## Ministero della cultura

SOPRINTENDENZA SPECIALE PER IL PIANO NAZIONALE  
DI RIRESA E RESILIENZA

*Oggetto:* **[ID\_VIP:9476] LATIANO (BR):** Procedura di Valutazione di Impatto Ambientale ai sensi dell'art. 23 del D.Lgs 152/2006 relativa al progetto di un impianto agrivoltaico denominato "Lotto 9", di potenza pari a 48,917 MW e delle relative opere di connessione alla RTN, da realizzarsi nel Comune di Latiano (BR).

**Parere**

Fig. 7, 8 Elaborazioni della SABAP BR-LE aggiornata al 25.06.203

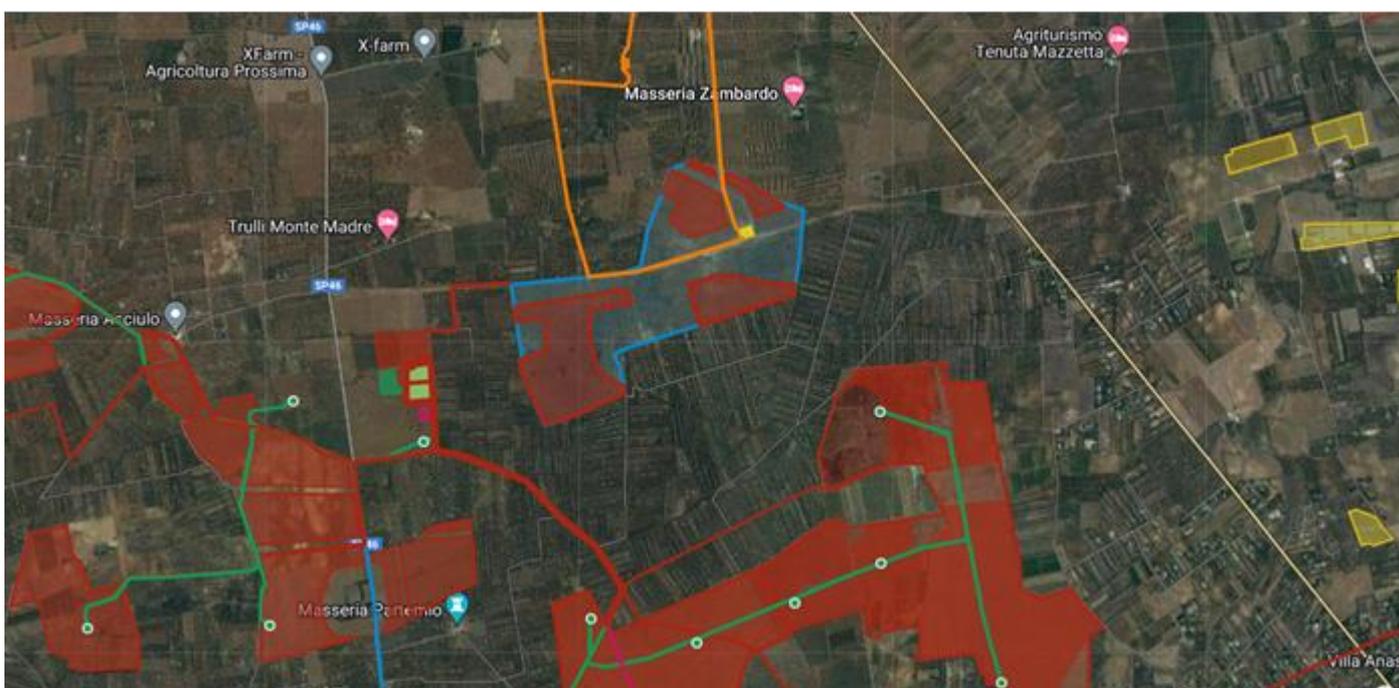
Quanto affermato è supportato, oltre che dall'Anagrafica FER, anche dalle mappe sotto riportate elaborate dalla SABAP BR-LE ed in continuo aggiornamento, nelle quali sono graficizzati gli impianti eolici e fotovoltaici. In particolare gli impianti fotovoltaici in corso di istruttoria (in rosso) e realizzati (in giallo). I suddetti impianti sono considerati anch'essi detrattori in quanto hanno già comportato un elevato consumo di suolo e una rilevante trasformazione della texture agricola.

A conferma di quanto sopra esposto, in particolare, a circa 600 m a sud dall'area di intervento si registra la presenza di un procedimento in atto per la realizzazione di un campo fotovoltaico denominato "ID VIP 7616\_Ital Green Energy Latiano-Mesagne s.r.l." con potenza di 110,52 MWp e un'estensione di circa **205 ha**.
